Anlage 2c zur VO/0125/20

Stellungnahmen
aus der öffentlichen Auslegung des Flächennutzungsplanentwurfs gem. § 3 Abs. 2 BauGB

EINGABE zur geplanten 103. Änderung des Flächennutzungsplans (1230)
– Maßregelvollzugsklinik/ Kleine Höhe

Offizielles Foto aus den Informationsseiten der Stadt Wuppertal

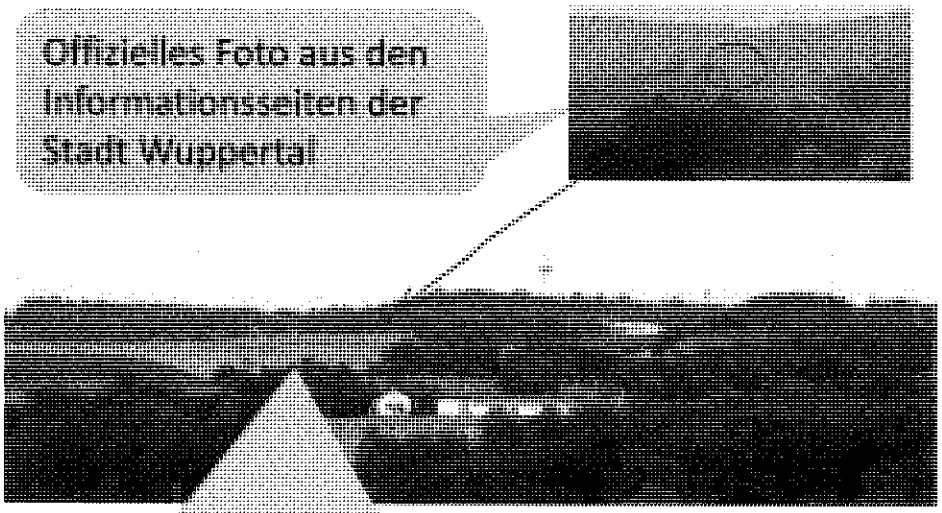
Simulation der flächenmäßigen Ausdehnung der geplanten Baumaßnahme – auf die Höhe der Umbauung (Zaun/Mauer) kalibriert.
Die darüber hinausgehende Sichtbarkeit der mehrgeschossigen Bauten ist hier nicht simuliert – sie wird die Landschaft noch mehr beeinträchtigen.

Abb. 18: Blick von der Hügelstraße in Velbert Neviges auf das Plangebiet (Foto grünplan, Juni 2016)

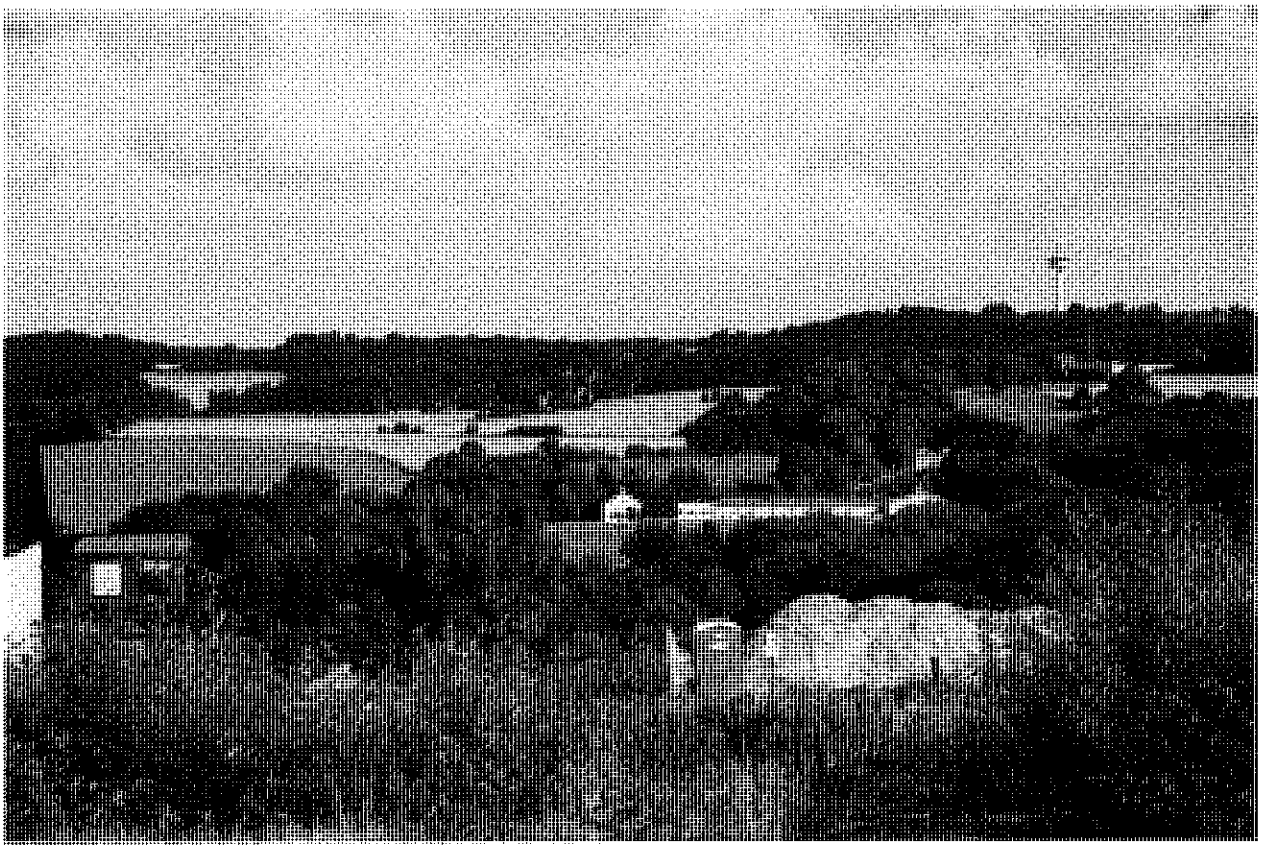
Außerdem fiel mir in diesem Zusammenhang auf, dass die Markierung des Geländes auf dem Foto (Abb. 18) im Umweltbericht nicht korrekt ist: Hier wird der Schanzenweg eingekringelt; aber dabei kann man Ihren Plänen doch entnehmen, dass der Schanzenweg die untere Grenze des Forensikgeländes bilden soll; so dass das Plangebiet oberhalb des Schanzenweges angegeben werden müsste.

Abbildung 1: Banner

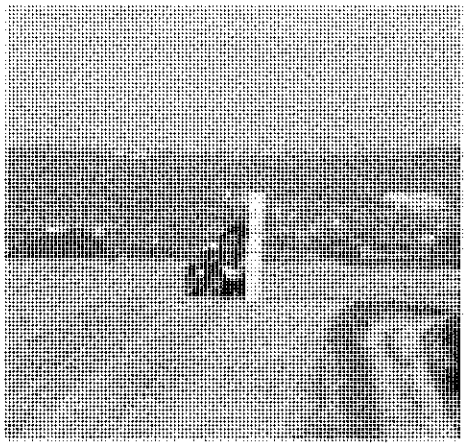
Hier wird im Umweltbericht ab S. 49 mit Bildern gearbeitet, die in keinster Weise diesem Aspekt gerecht werden. Ein graues Bild von der tiefsten Stelle des Geländes aus sowie einen Blick Richtung Eckbusch soll aus meiner Sicht in abwertender Intension das Gelände als wenig schützenswert darstellen.

Ich fordere Sie auf, diesen Aspekt mit einer Simulation, die in anderen Bauprojekten eine Selbstverständlichkeit ist, für alle Beteiligten nachvollziehbar zu machen.

Abbildung 3

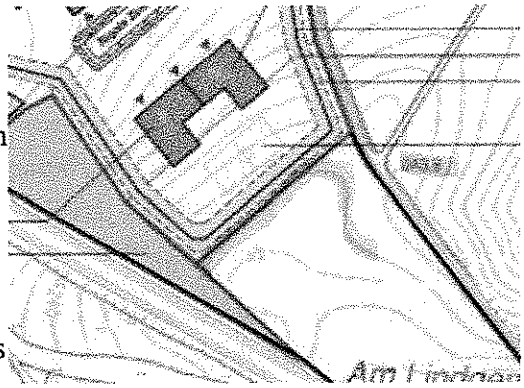
Des Weiteren fordere ich Sie auf, die mit der 5,50 m hohen Mauer vermutlich höchsten Punkt der Klinik (siehe Abbildung 1) mehrere Höhenmeter tiefer, und nicht wie jetzt dargelegt, auf der höchsten Stelle der der Kleinen Höhe (245 m über NN) einzuplanen. Nur so kann die Planung den besonderen Anforderungen an den Schutz des Landschaftsbildes gerecht werden.

Darüber hinaus fehlt in den Plänen, Darstellungen der Abstände und des Aufbaus einer gestaffelten Eingrünung sowie deren Bewertung in Hinblick auf Sicherheitsrisiken. Eine Beschreibung der von außen sichtbaren Sicherheitseinrichtungen fehlt ebenso. Ein B-Plan, der diese Aspekte nicht deutlich darstellt, wäre aus meiner Sicht abzulehnen.
